対策箇所説明図

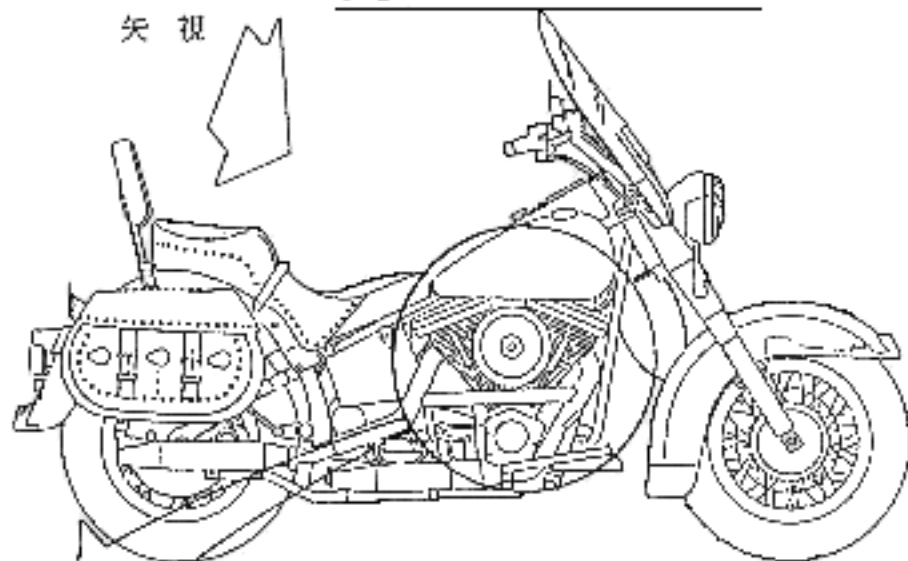
欠陥発生場所
この燃料制御弁の形状が不適切なため燃料が漏れて、発火するおそれがある。

対 策 前

三角柱型

対 策 後

四角柱型

対策内容

全車両、当該燃料制御弁の形状を変更した対策品と交換する。
